Dato: 2023-03-24

## DS1 – Kaigaten til Sandbrogaten

### Planforslag med teknisk forprosjekt – justeringer etter offentlig ettersyn

#### *Hele plankartet*

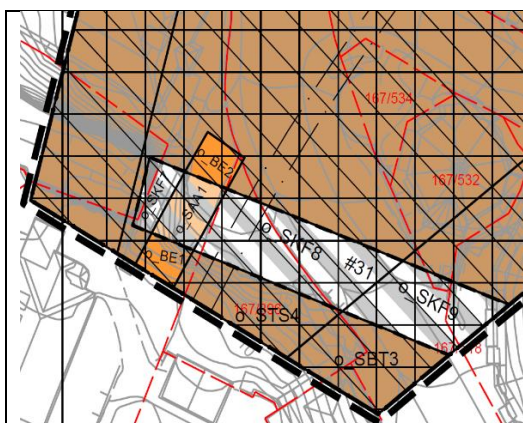
- Trafikkøyer vises ikke som eget formål, men inngår nå i tilstøtende veg eller sykkelveg formål.
- Det er fastlagt egne bestemmelsesområder #32, for kjøreledningsmaster for hele strekningen fra Kaigaten til Sandbrogaten.
- Hensynssone H190\_22 for gravedybder er utvidet, og dekker hele planområdet, utenom Rådhuskvartalet og Koengen.
- Hensynssoner H140 er utvidet til å omfatte også eksisterende infrastruktur.

Figur 2.2 Plankartet etter offentlig ettersyn.

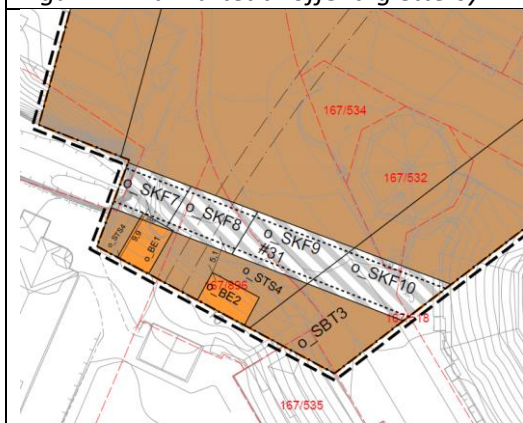
Likeretter er endret fra å ligge på vestsiden inne i banetunnelen. Til å ligge både på vest- og østsiden inne i banetunnelen (o\_BE1, o\_BE2, o\_SAA1 – vertikalnivå 1, og i konstruksjonen over banetunnelen (o\_SAA2) – vertikalnivå 2.

Den delen av sikringssonen for tunnel som blir liggende i dagen, er fjernet fra plankartet.
